22-01071-1 Høringsutkast NVF 2023 kommentarer fra Voith Hydro AS

Kommentar 11 – 12.5 Spenningsregulator – 12.5.5.1 Funksjonskrav

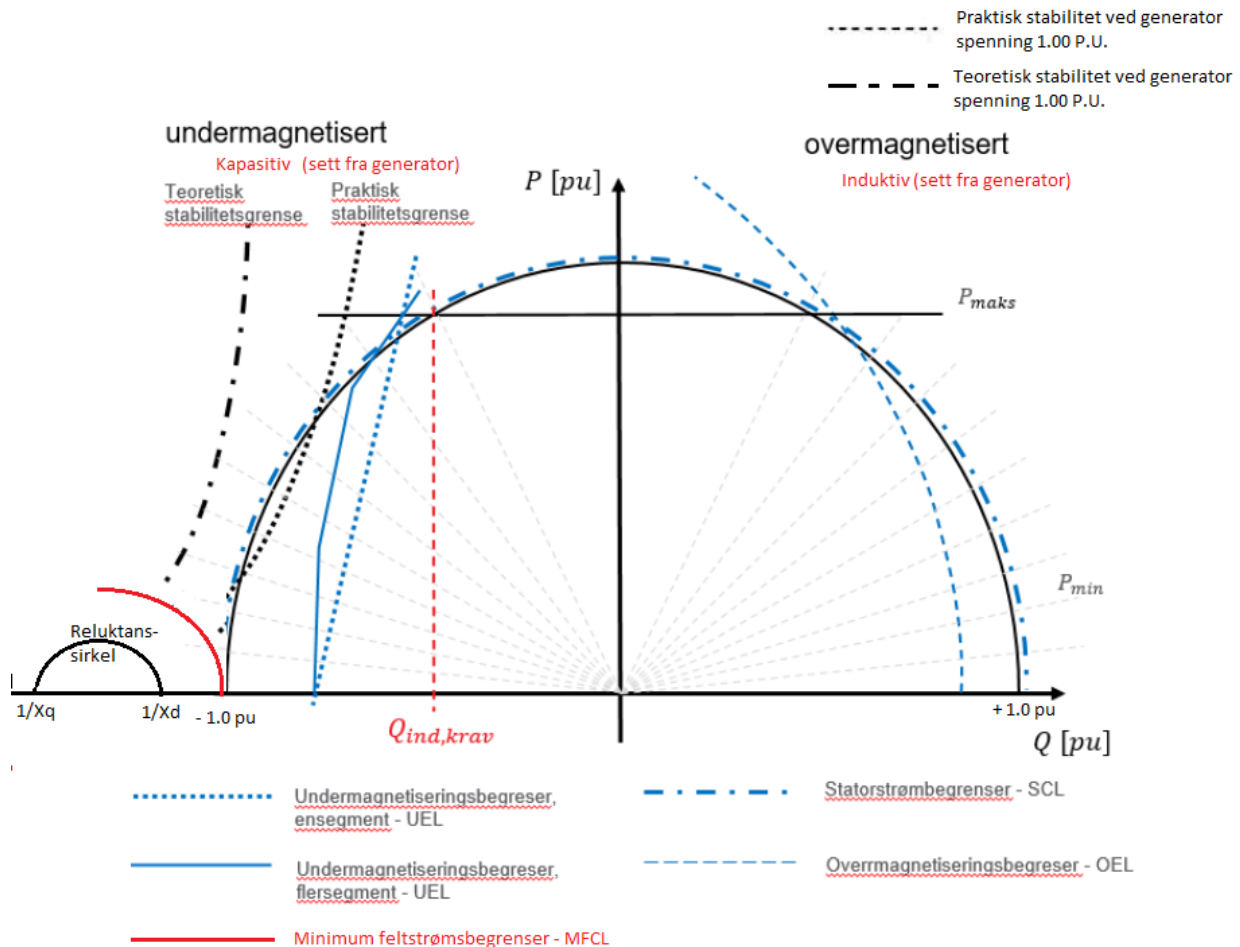
Kapabilitetsdiagram korrigerer og tilføyer informasjon. Sett fra generatoren så er den induktiv når den er overmagnetisert og leverer + reaktiv effekt. Hvis MFCL (minimum felt strøm begrensers) begrepet også skal dras inn må det tydeliggjøres at MFCL og UEL ikke er samme begrensers, selv om de opererer på negativ reaktiv effekt side. Når man tegner teoretisk og praktisk stabilitet så må det hensyntas at hvis det bare er tegnet «ett sett» med streker så gjelder de normalt sett bare for $U_g=1.00$ PU. Ved lavere generatorspenning blir stabiliteten dårligere.
